service public d'eau potable

V/Réf : N° CASCADE 56-2019-00256
N° ANAE AEU_56_2019_63
N°MRAe 2019-007540

Par courrier du 8 novembre 2019, vous m'avez transmis l'avis délibéré du 24 octobre 2019 de la Mission Régionale d'Autorité Environnementale Bretagne (MRAE) portant sur le dossier de demande d'autorisation environnementale concernant le projet de travaux de sécurisation du barrage du Lac au Duc.

Le présent document constitue la réponse à la MRAE, suite aux différentes recommandations présentées dans son avis.

Figure 1 : Porte à fermeture simple

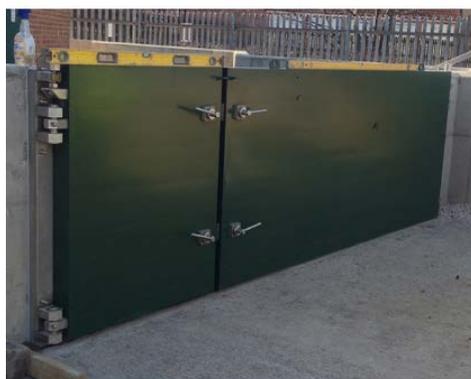
- i. *Recommandation MRAE* : « Bien que la démonstration du choix du type d'aménagement soit pertinente, l'Ae s'interroge sur la possibilité d'instaurer une solution permettant de limiter les conséquences liées au risque inondation en aval, ou à défaut, d'instaurer des mesures complémentaires permettant de limiter les effets ».

Pour diminuer la vulnérabilité de ces territoires face au risque inondation, des mesures d'accompagnement seront développées. Certaines d'entre elles seront mises en œuvre par Eau du Morbihan dans le cadre de la délégation de maîtrise d'ouvrage, les autres s'inscriront dans le cadre du Plan d'Action et de prévention des Inondation Vilaine (PAPI 3).

Elles consistent en la mise en place d'équipements dit de protection individuelle directe qui permettent une protection du bâtiment. Ces systèmes de réduction de vulnérabilité et de gestion de crise viennent s'apposer directement sur les ouvertures.

- **Porte à fermeture rapide** : Dispositif qui assure une protection sur les 4 côtés (en cas de submersion totale) et reste à demeure.
- **Portail à simple battant en acier** : Dispositif à grand vantail qui permet la fermeture étanche et sur trois côtés de grandes ouvertures (garages, accès aux quais, ouvertures sur muret...) et reste à demeure.
- **Batardeau mono-panneau** : Dispositif de gestion de crise qui se monte avant la crue et vient cloisonner temporairement une porte ou ouverture (feuillures à installer préalablement à demeure).

Le profil en travers donné ci-après illustre la composition de la passerelle

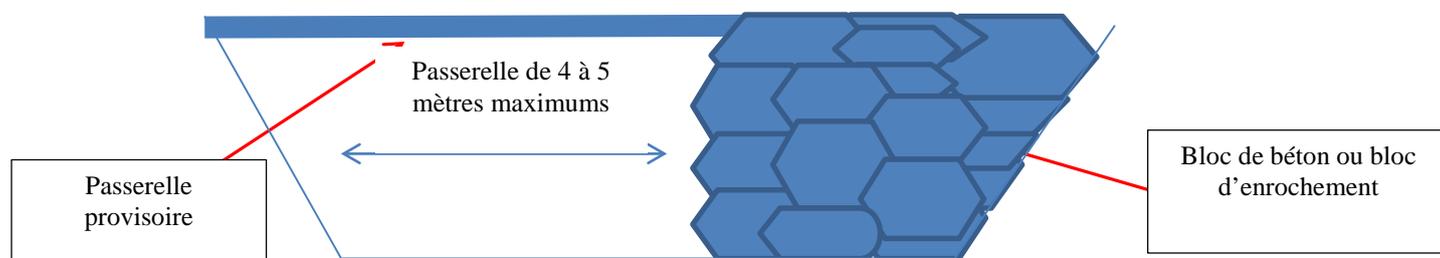
- iii. *Recommandation MRAE : « En phase travaux, les impacts sur la zone boisée en aval du barrage ne sont pas suffisamment évalués, les espèces étant susceptibles elles aussi d'être dérangées notamment par les nuisances sonores. Il en est de même en ce qui concerne les aménagements provisoires permettant aux engins d'accéder au barrage qui nécessitent un busage ponctuel du cours d'eau. Il convient ainsi de prévoir des mesures de préservation du ruisseau et de la biodiversité de proximité ».*

La piste busée initialement envisagée ne sera pas aménagée. Le nouveau dispositif de franchissement de l'Yvel projeté est une passerelle provisoire composée de deux parties :

- Une partie constituée d'une passerelle provisoire de largeur de 4 à 5 mètres. Celle-ci garantira le libre passage des écoulements de l'Yvel,

- Une seconde partie constituée par un batardeau en blocs d'encrochement ou béton. Elle permettra la fermeture du bief.

Afin de ne pas rejeter de fines dans le cours d'eau, il sera interdit l'emploi de tout granulats pour sa constitution. La piste devra être placée en travers du cours d'eau et devra déboucher en aval du portail de l'usine AEP.
